PROCES-VERBAL D'INSPECTION D'UNE INSTALLATION ELECTRIQUE DE CHANTIER - D'UN RACCORDEMENT PROVISOIRE/DEFINITIF RESIDENTIEL

Type de locaux : APARTEMENT D A. L.
 Lieu d'inspection : RUE DU VIEUX MARCHÉ à 6690 VIELVAUX

Schémas électriques
Appartement D 1.2
Terrasses du Lac Vielsalm

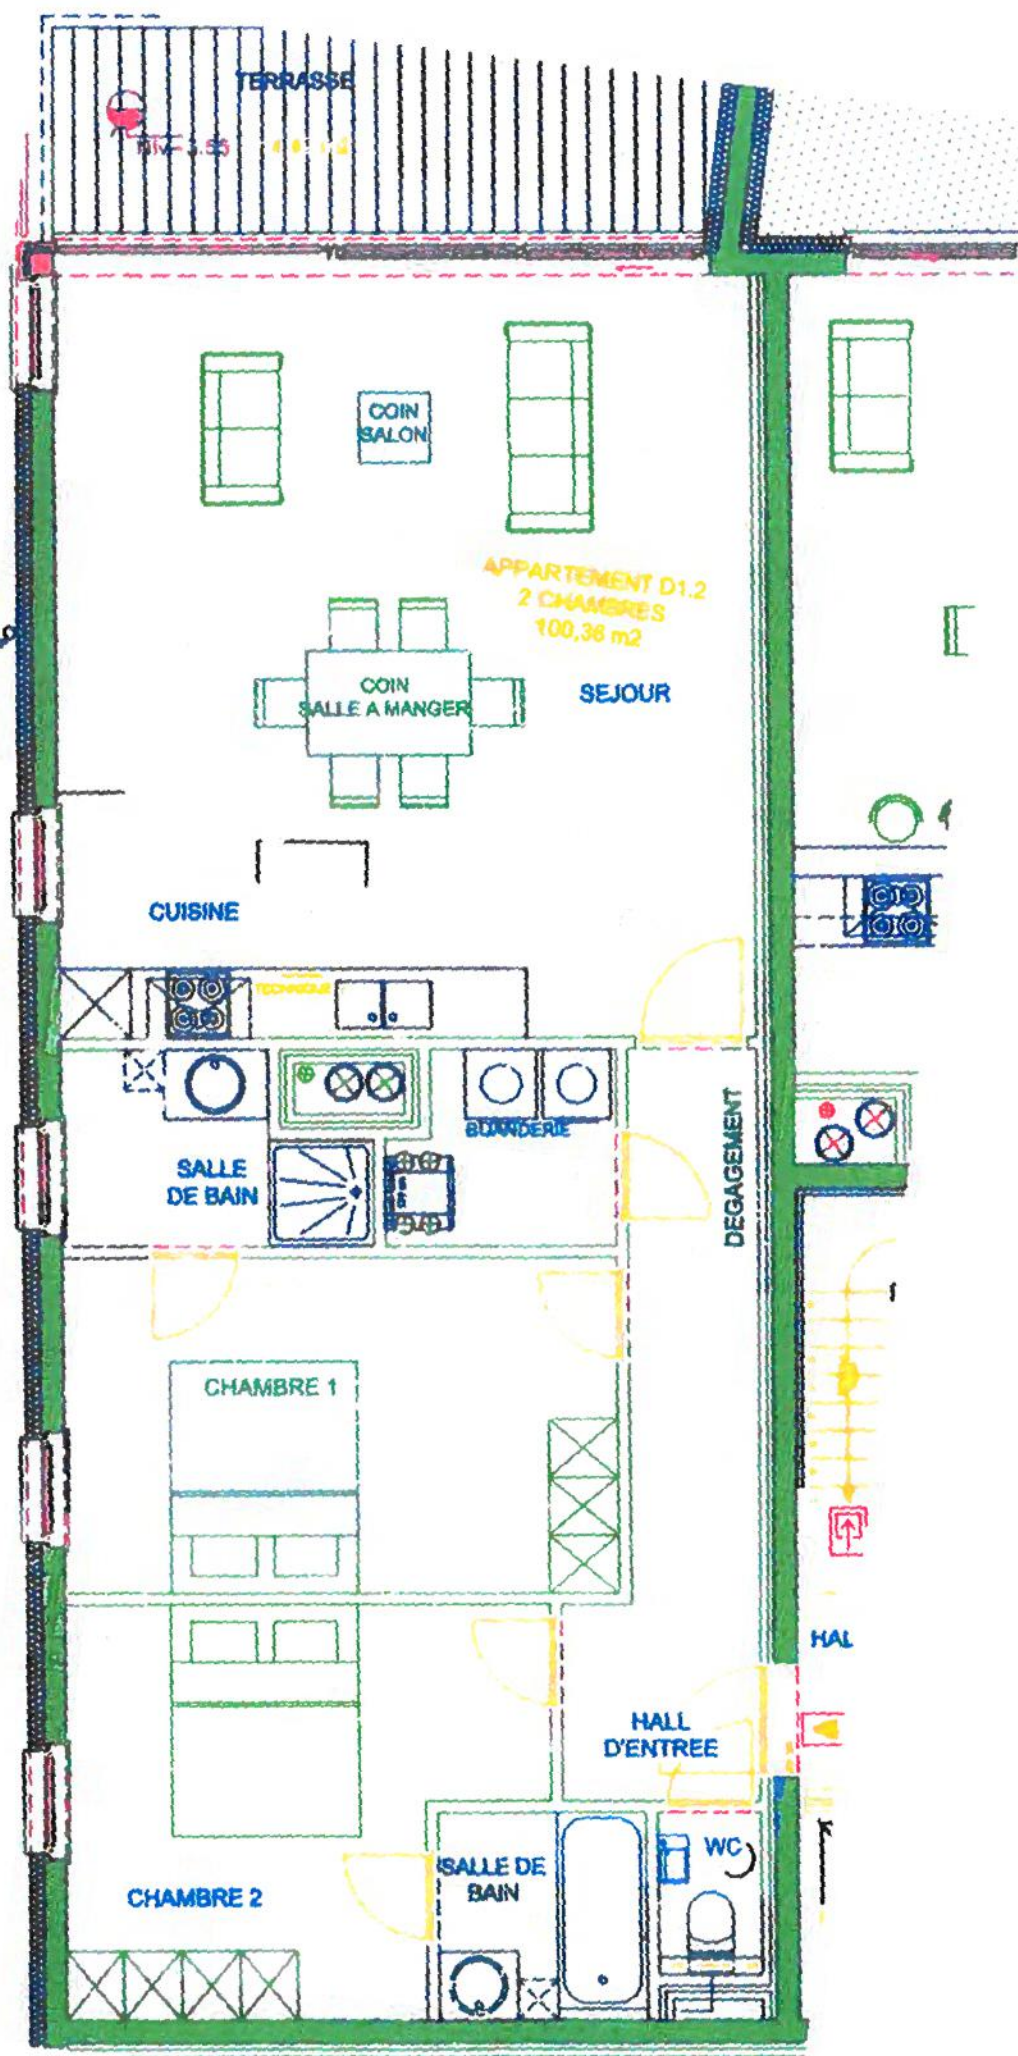
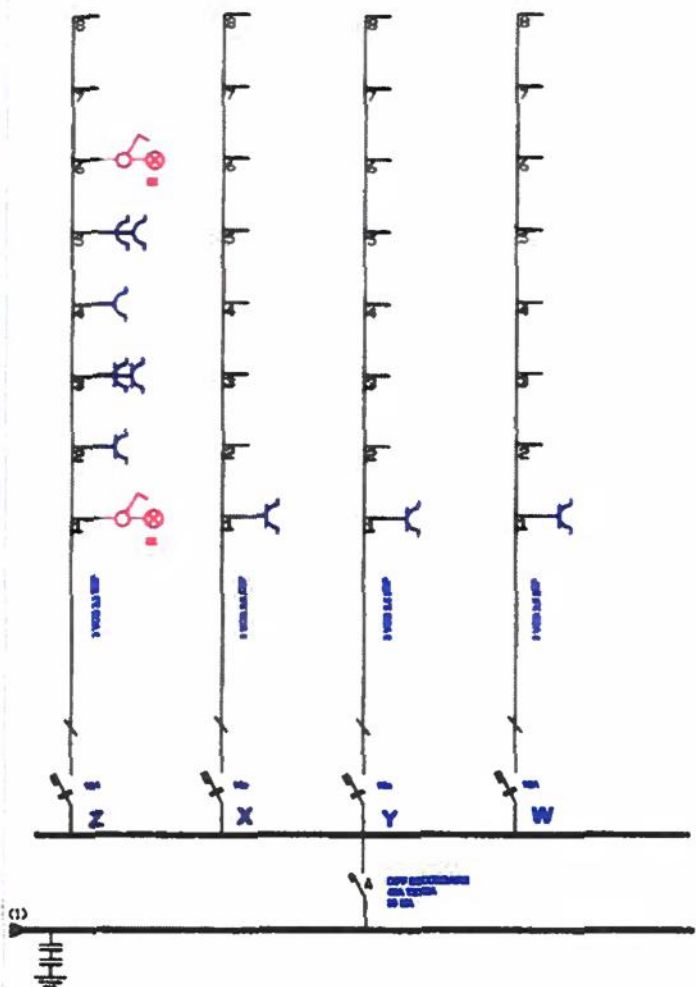
Installation exécutée conformément aux schémas : oui-~~non~~ Etat du matériel électrique : en ordre - ~~pas en ordre~~
 Protection contre les chocs électriques : contact direct : en ordre - ~~pas en ordre~~ contact indirect : en ordre - ~~pas en ordre~~
 Continuité PE - et liaison équipotential : ~~en ordre~~ - pas en ordre Matériel fixe et mobile : en ordre - ~~pas en ordre~~
 Description : voir les schémas en annexe - schéma unifilaire et schéma de position ont été signés pour approbation - ~~appareils~~

- N La liaison équipotentielle principale et supplémentaire ~~est~~ / ne sont pas encore raccordées.
- N La salle de bains - le(s) compteur(s) d'eau, - de gaz, - le chauffage central - ~~est~~ / ne sont pas encore placés.
- N De la s.d.B les douchez, la baignoire, et les appareils d'éclairage, ne sont pas installés.
